De : Nicolas COPPIN, BDCO	Procédure de classement Pointe de la Crèche	Date : 15/12/20
Pour : CAB+ Villes de Wimereux, Boulogne-sur-Mer, Wimille.	Observations dans le cadre l'enquête publique	Copie : O.DELBECQ

L'enquête publique relative au projet de classement au titre des sites de la pointe de la Crèche est organisée du 23 novembre au 18 décembre 2020.

Extrait zonage PLUi CAB
- PLAN A Boulogne-sur-
Mer

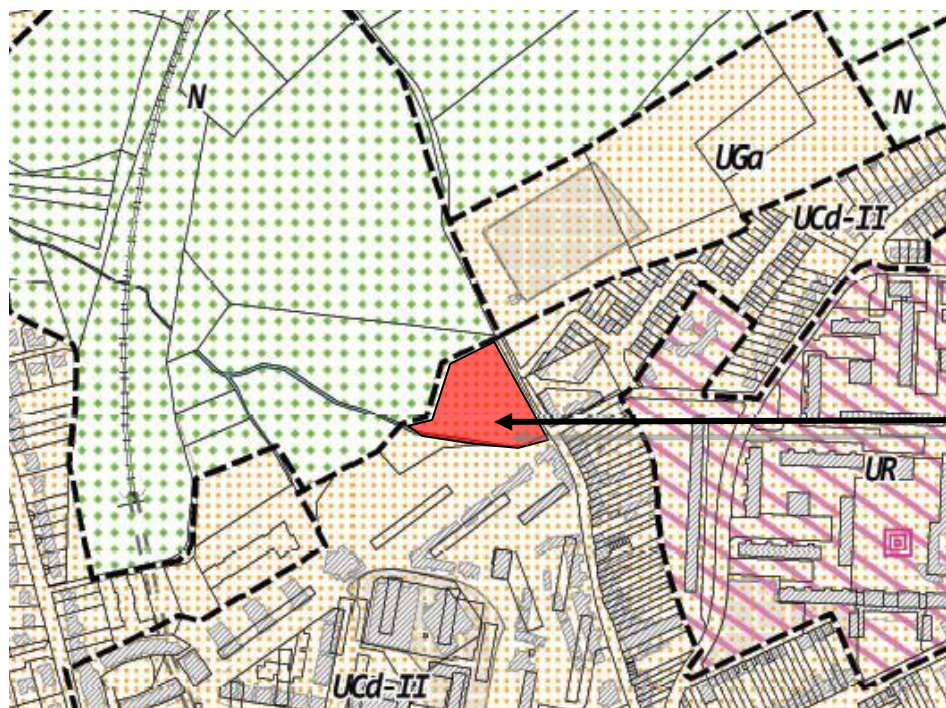
En limite sud, il est indiqué que « la limite de site classé suit les limites parcellaires de la zone à urbaniser prévue au PLUi » (p102 du diagnostic). Sur ce point, **il conviendra d'actualiser cette limite en lien avec le PLUi**. En effet, il est fait mention d'une zone AUh qui n'existe pas dans le zonage PLUi approuvé. Il est également demandé, conformément à l'écriture du dossier, la prise en compte de **la limite de la zone UCd-II hors périmètre de classement**. Cette frange urbaine est intégrée au projet de renouvellement urbain du quartier du chemin vert.

Limite zone
UCd-II à
prendre en
compte pour le
classement

- revoir la limite de classement en frange nord de Boulogne-sur-mer en cohérence avec le zonage du PLUi
